A班

B班

C班

D班

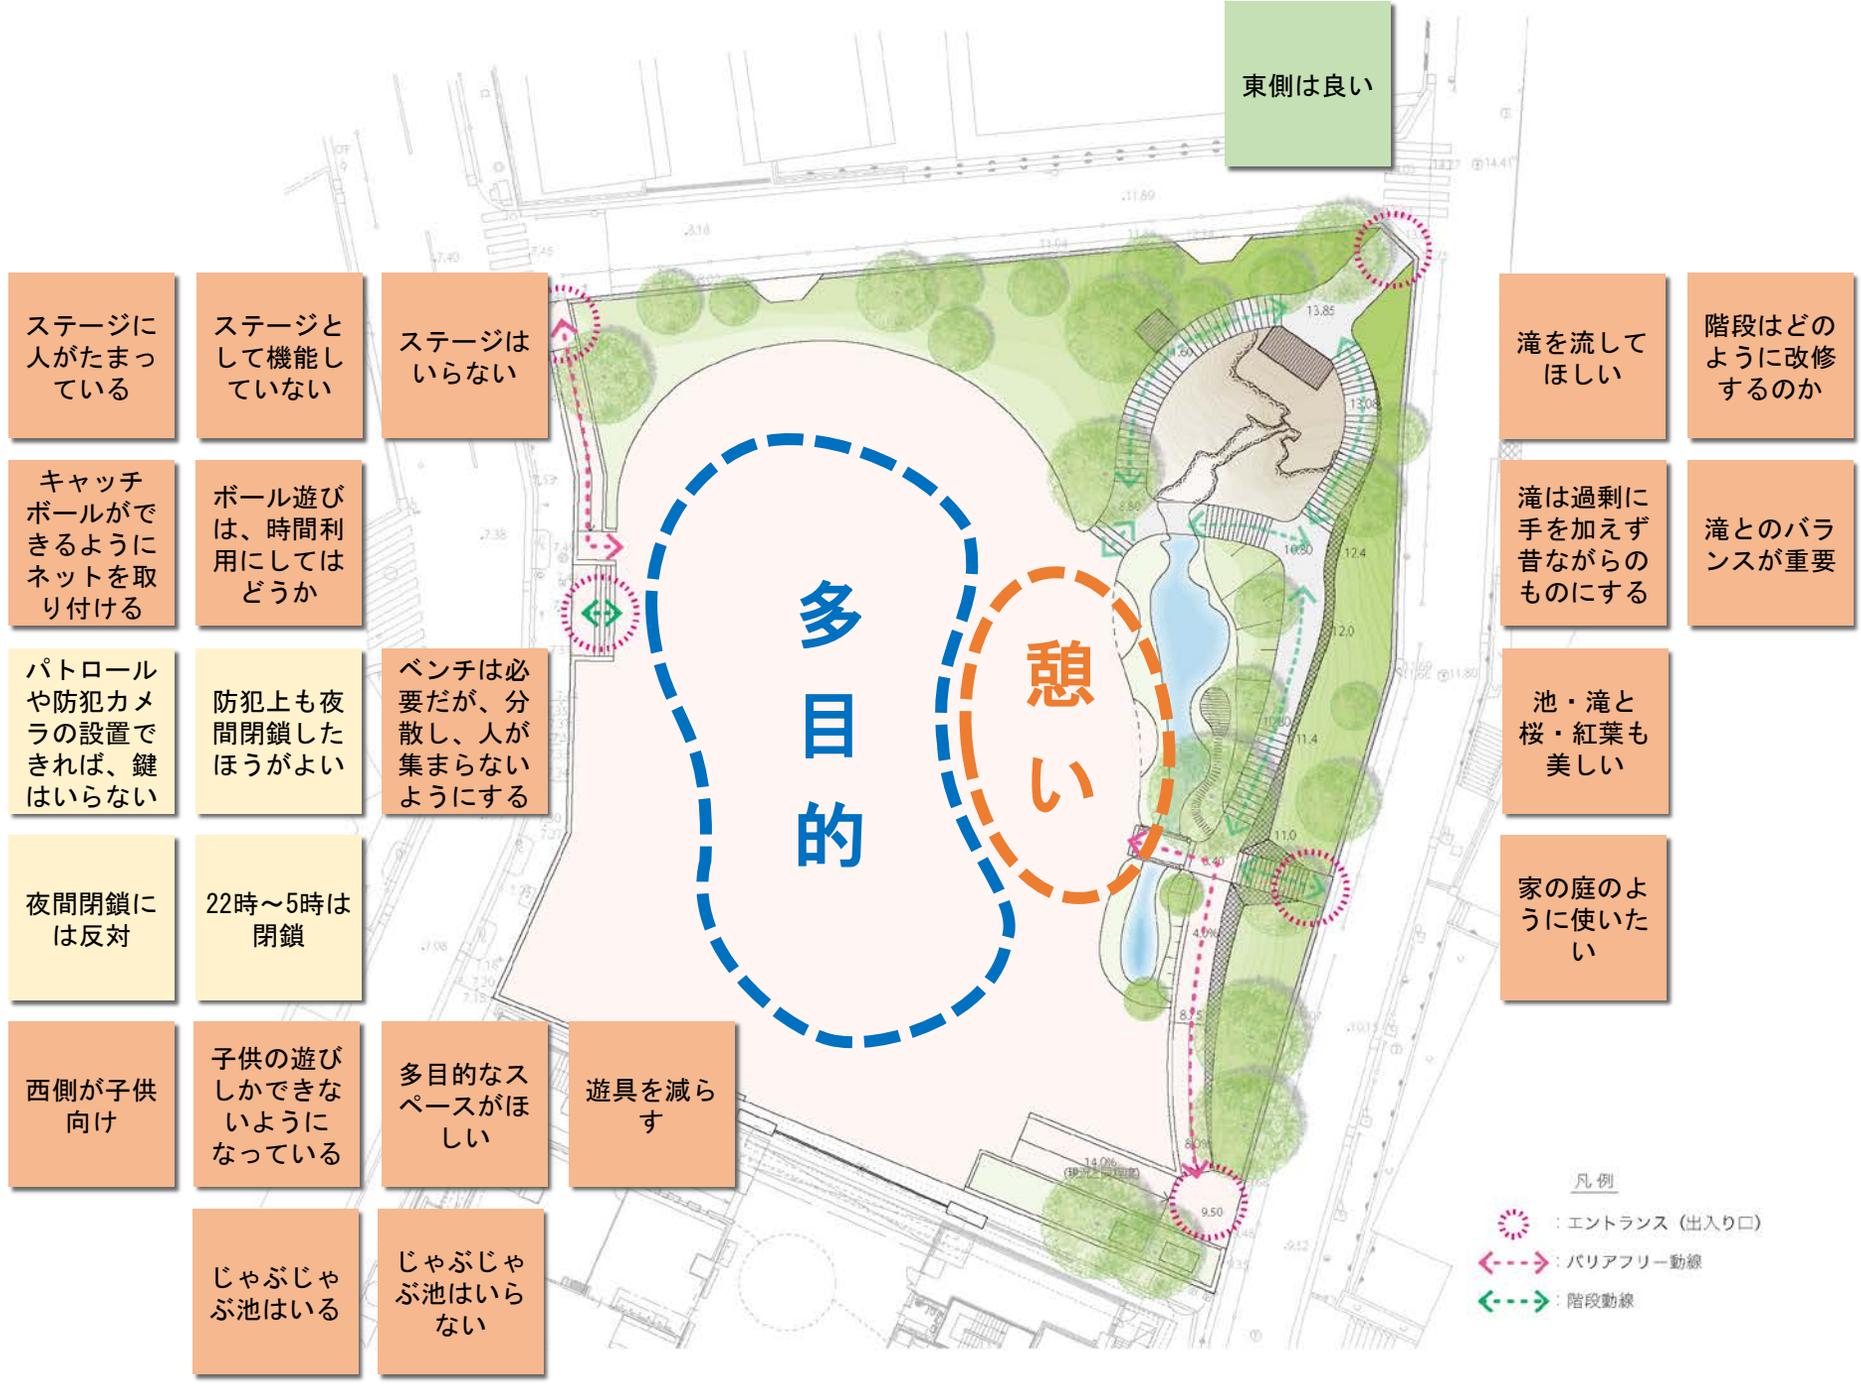
ステージに人がたまっている

ステージとして機能していない

ステージはいらない

キャッチボールができるようにネットを取り付ける

ベンチは必要だが、分散し、人が集まらないようにする

西側が子供向け

子供の遊びしかできないようになっている

多目的なスペースがほしい

遊具を減らす

じゃぶじゃぶ池はいる

滝を流してほしい

階段はどのように改修するのか

滝は過剰に手を加えず昔ながらのものにする

入り口が狭いのでゆとりを持たせて欲しい

坂は広くしてほしい(歩道)

スロープ折り返しても良い

じゃぶじゃぶ池はあったほうが良い

じゃぶじゃぶ池は日の当たる所に配置

外周は植栽を植え小学校に配慮する

中央は広く自由に使えるほうが良い

広場を園路で区分する必要はない

小学校側はしっかりと大きな広場を取る

ステージの代わりに遊具を置いて騒音防止

自然池があればじゃぶじゃぶ池はいらない

池は昔のように大きくしてほしい

トイレは人の目につく場所が良い

- 真ん中は空けておくべき
- 公園の中心に大きな広場を配置
- 広場の真ん中に遊具は置かない方がよい
- 遊具は広場の外側や北側に配置

- 人が集まらないように屋根をなくしたい (ソーシャルディスタンス)
- ホームレス対策 (ベンチの工夫)
- 熱中症対策 藤棚 雨避け
- 池と広場の間に憩い・休憩スペースを配置

- 東側**
- 滝は水を流す
 - 季節の花 (アジサイ・つつじ等)
 - 池は復元 ↓ 環境・生物
